Znak: ZOZ.V.010/DZP/03/20

**Dotyczy: Przetargu nieograniczonego na Dostawa ambulansu sanitarnego typu B z zabudową przedziału medycznego, z noszami z transporterem oraz przenośnym urządzeniem przeznaczonym do mechanicznej kompresji klatki piersiowej dla dorosłych**

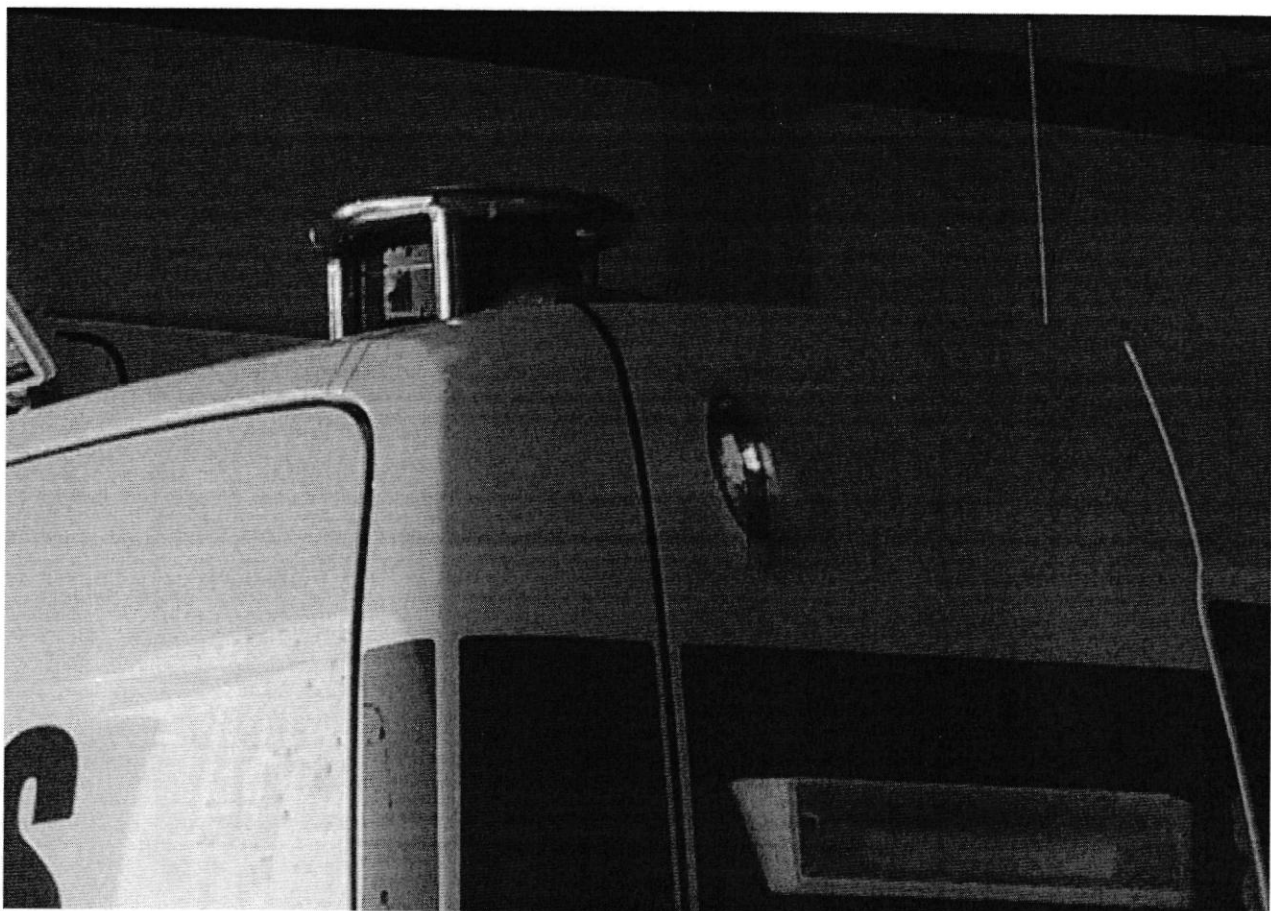
8) Dotyczy OPZ pkt. IX.1 – prosimy o potwierdzenie, iż Zamawiający uzna spełnienie parametru umieszczenia i osłonięcia belki oraz koguta poprzez zaprezentowane rozwiązanie:

**Odp. Tak. Zamawiający dopuszcza takie rozwiązanie.**

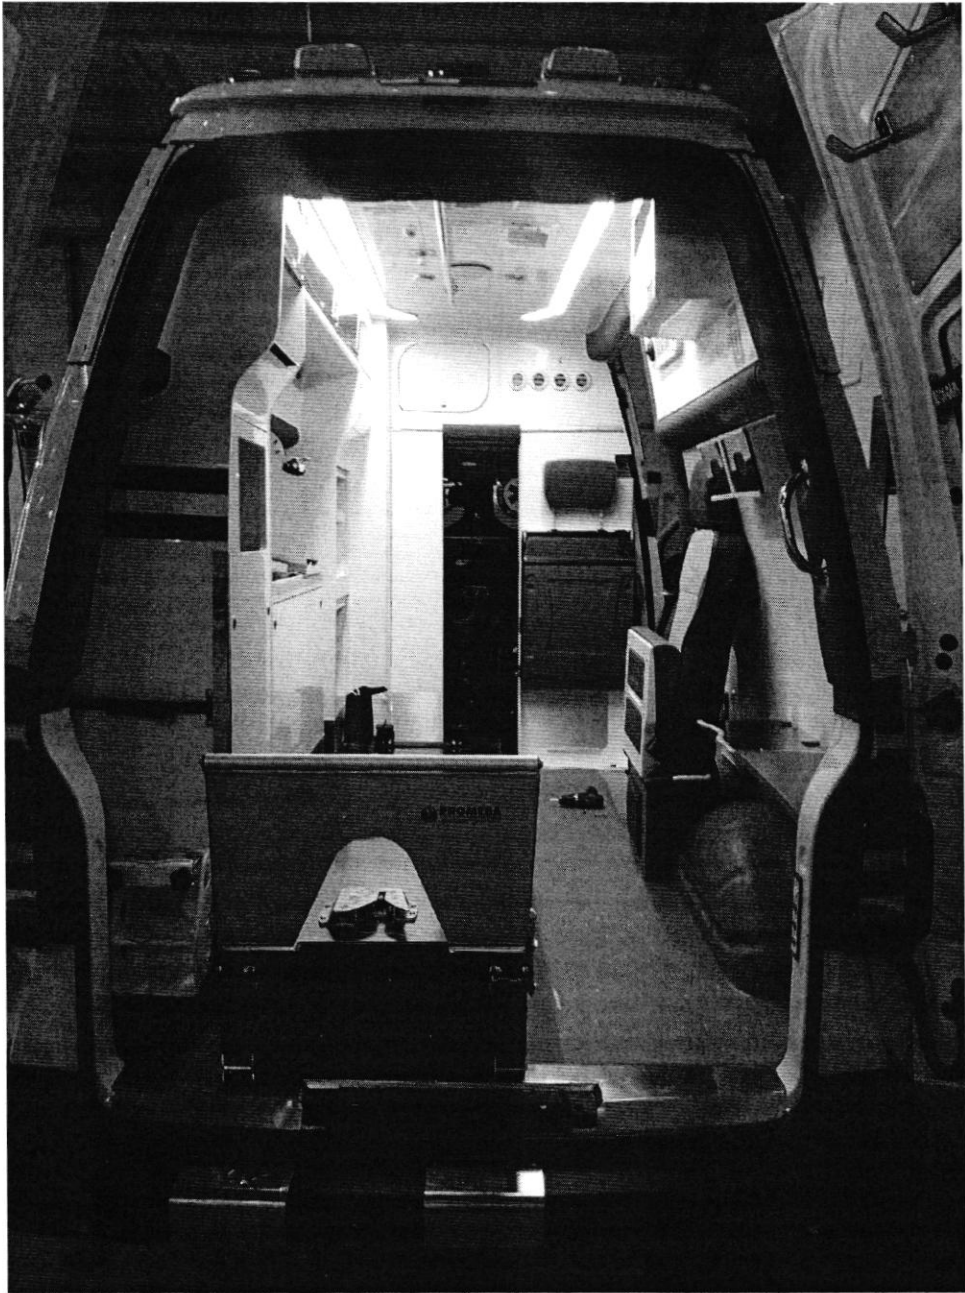
- 9) Dotyczy OPZ pkt. XI.5 – prosimy o potwierdzenie, iż Zamawiający uzna spełnienie parametru rozmieszczenia foteli poprzez zaprezentowane rozwiązanie:

**Odp. Tak. Zamawiający dopuszcza takie rozwiązanie.**

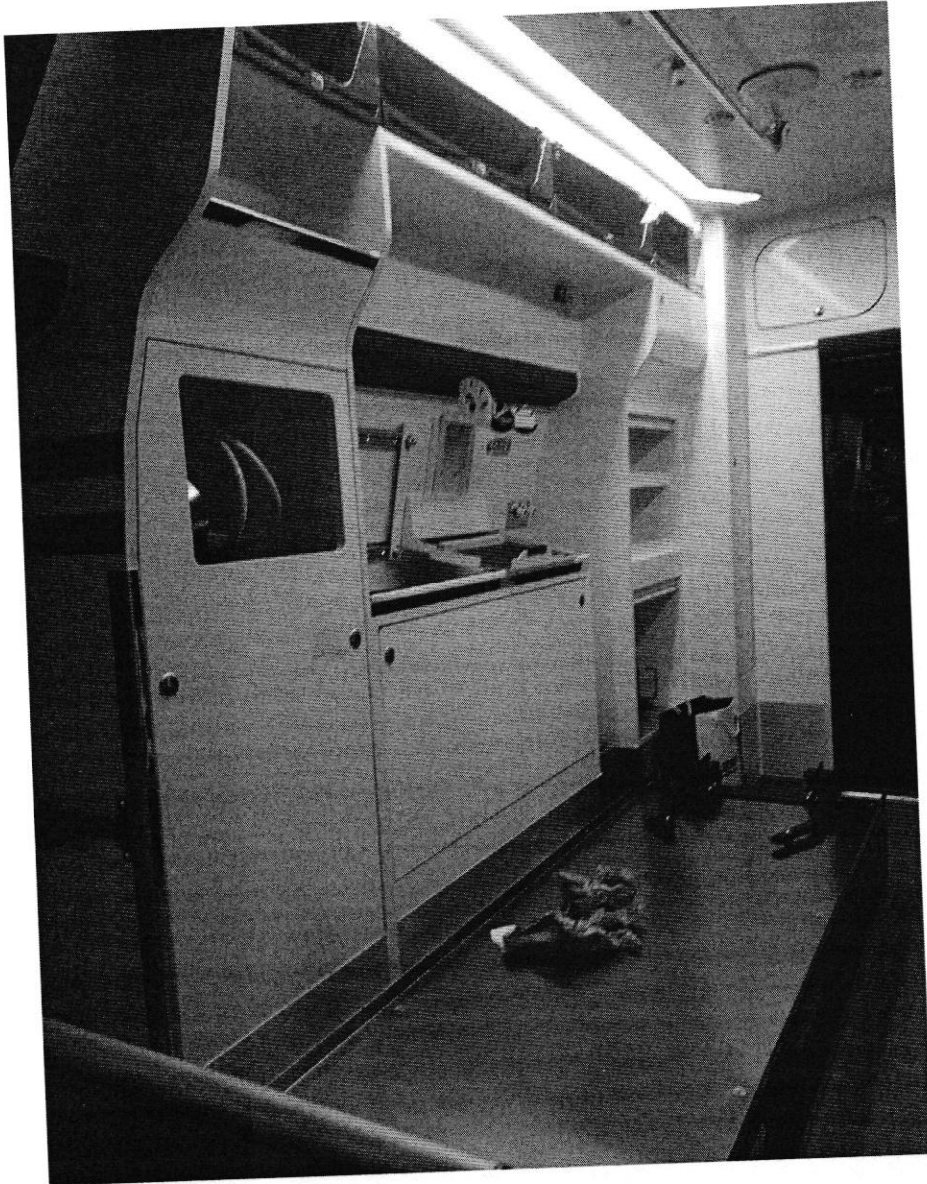
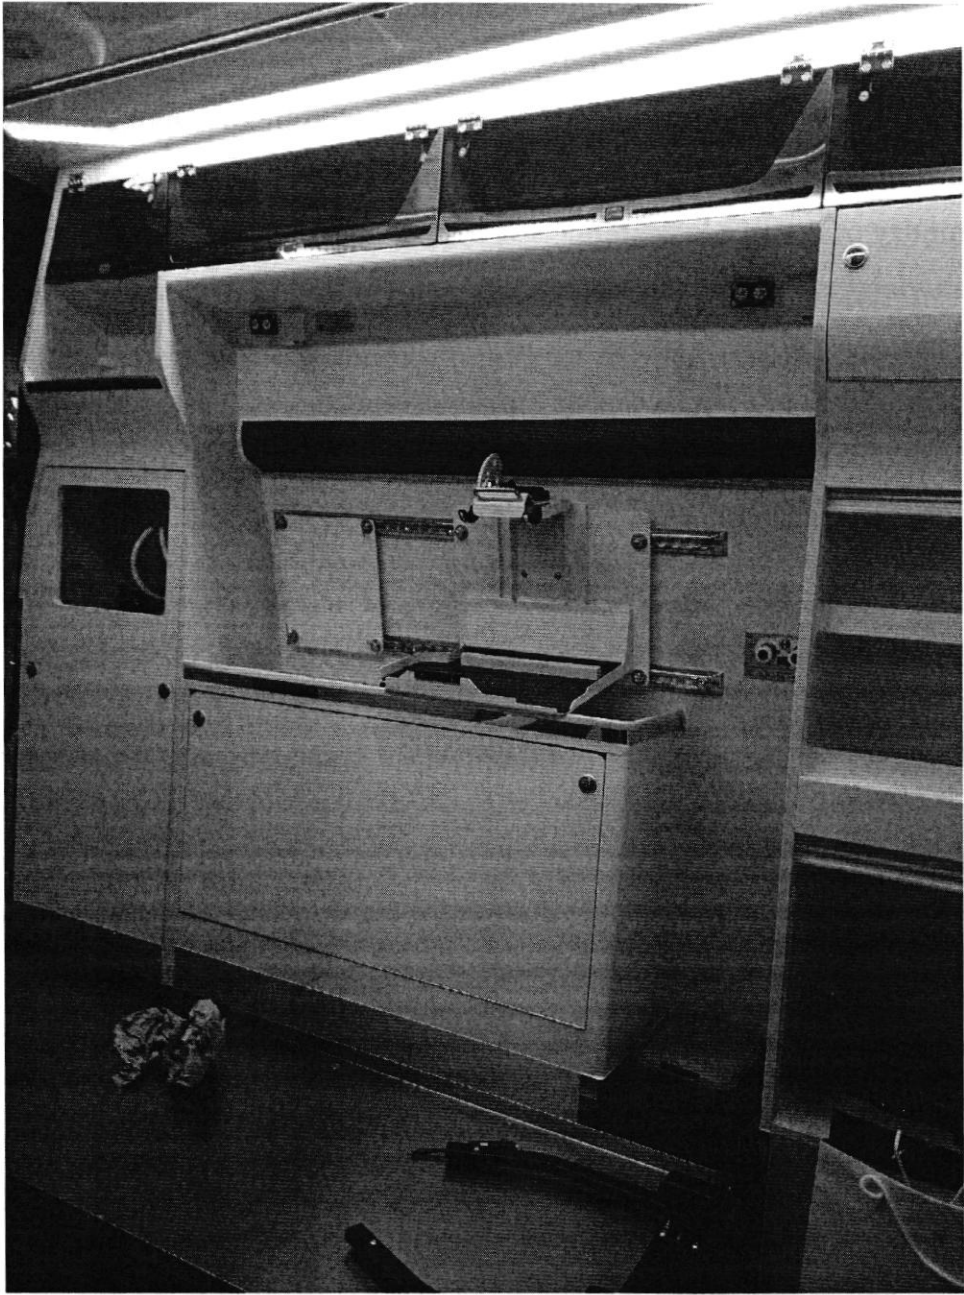
10) Dotyczy OPZ pkt. XI.7 – prosimy o potwierdzenie, iż Zamawiający uzna spełnienie parametru zabudowy meblowej na ścianach bocznych poprzez zaprezentowane rozwiązanie:

**Odp. Półki powinny mieć powiększone plastiki czołowe celem zapobiegania wypadania przedmiotów. Miejsce na plecak i torbę zgodnie z poniższymi zdjęciami. Brak widocznej lodówki oraz termoboxu . należy uwzględnić urządzenie do kompresji klatki piersiowej, które powinno się znajdować pomiędzy półkami a krzesłem.**
